URZĄD MIASTA I GMINY KONSTANCIN-JEZIORNA

DG.7021. 10 .2024

W odpowiedzi na Państwa wniosek z dnia 14 lutego 2023 roku w sprawie zaopiniowania projektu czasowej organizacji ruchu drogowego na czas rozbudowy drogi wojewódzkiej nr 721 na odcinku od ul. Julianowskiej w Piasecznie do ul. Skolimowskiej w Konstancinie-Jeziornie, po konsultacjach z mieszkańcami rejonu ul. Pułaskiego, wnoszę o rozważenie następujących wariantów organizacji ruchu na czas rozbudowy:

Intensity of traffic on Piaseczyńska Pułaskiego in the morning peak
hour 7.45

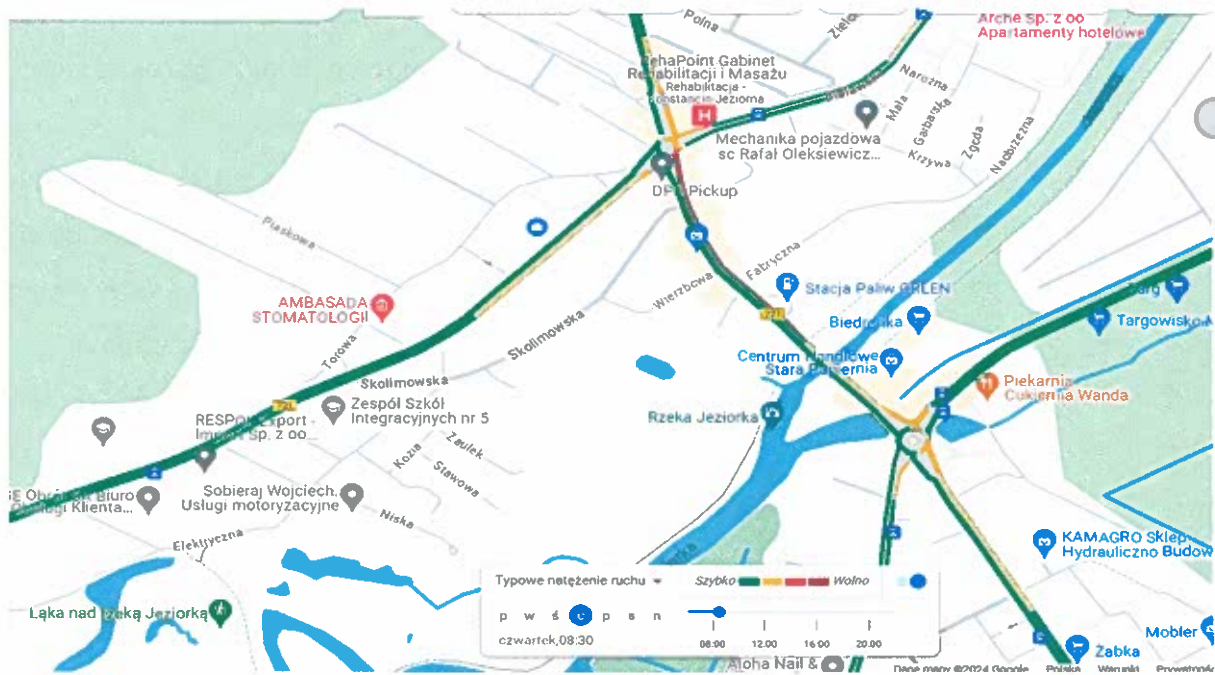
- strumień natężenia pojazdów na drodze 721 na odcinku od ul. Julianowskiej do Konstancina-Jeziorny w godzinach porannych jest zdecydowanie większy niż w kierunku Piaseczna. Mieszkańcy, w godzinach porannych, przemieszczają się do pracy i szkół w Warszawie na co wskazują poniższe analizy natężania ruchu. Zaznaczyć należy, że terminowy dojazd do miejsc pracy/nauki jest stanowczym priorytetem dla mieszkańców gminy. Kierowanie tego ruchu w kierunku Piaseczna i na zakorkowaną ul. Puławską spowoduje znaczne opóźnienia dojazdu do miejsc pracy i nauki oraz konieczność zmiany tras dojazdów mieszkańców gminy do miejsc docelowych. Dodatkowo zaznaczyć należy, że obecnie i w najbliższym czasie w Piasecznie

Intensity of traffic on Piaseczyńska Pułaskiego in the morning peak
hour 8.30
